Herning
Kommune

Sagsnummer:
06.00.00-P16-1-20

**Administrativ rettelse nr. 49 til Spildevandsplan 2015-2025:
Bredgade 35 og Industrivej 8 – 12, 7480 Vildbjerg**

Figur 1: Beliggenhed af Bredgade 35 (grøn markering), Industrivej 8 (blå markering) og Industrivej 12 (rød markering). Bredgade 35 optages helt i opland V57V som separatkloakeret. Derudover tilrettes oplandsgrænsen så den følger matrikelskel mellem Industrivej 8 og 12.

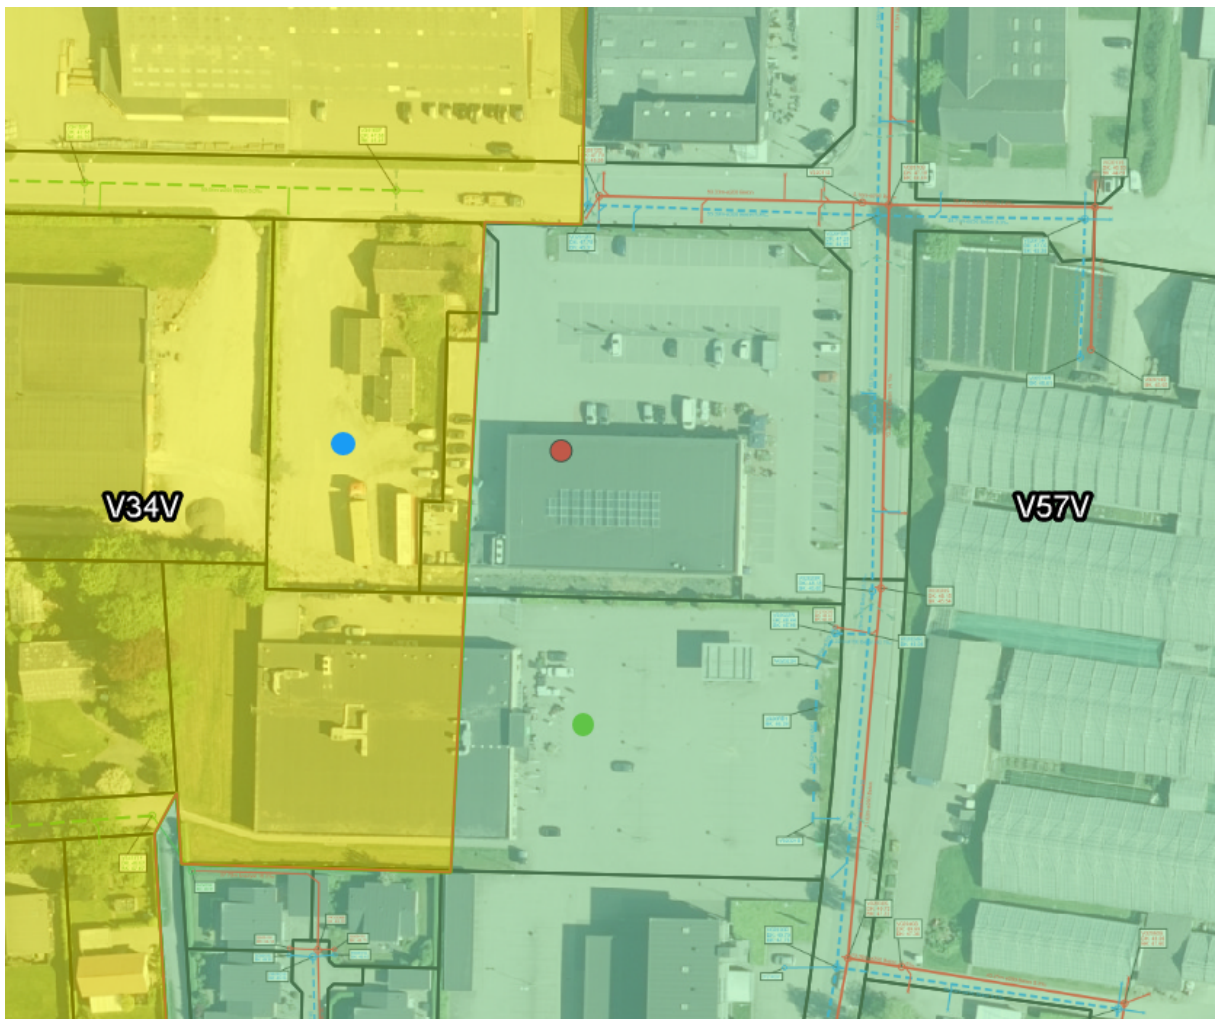
Jf. Herning Vands ledningsregistrering har Bredgade 35 (matr.nr. 2fu, Pugdal Gde., Vildbjerg) ingen fællesstik. Derudover viser afløbstegningen fra Herning Kommunes FilArkiv, at der i 2003 er udført separatkloakering med afledning til forsyningens separatsystem i Bredgade i Vildbjerg. Dette underbygger, at hele matriklen skal høre til opland V57V. Bredgade 35 optages derfor helt i opland V57V i Herning Kommunes Spildevandsplan.

Oplandsgrænsen tilpasses samtidig mellem Industrivej 8 (matr.nr. 1df, Pugdal Gde., Vildbjerg) og Industrivej 12 (matr.nr. 1af, Pugdal Gde., Vildbjerg) så den følger matrikelskel. Industrivej 12 optages derfor helt i opland V57V, som separatkloakeret, mens Industrivej 8 optages helt i opland V34V, som fælleskloakeret, i Herning Kommunes Spildevandsplan.
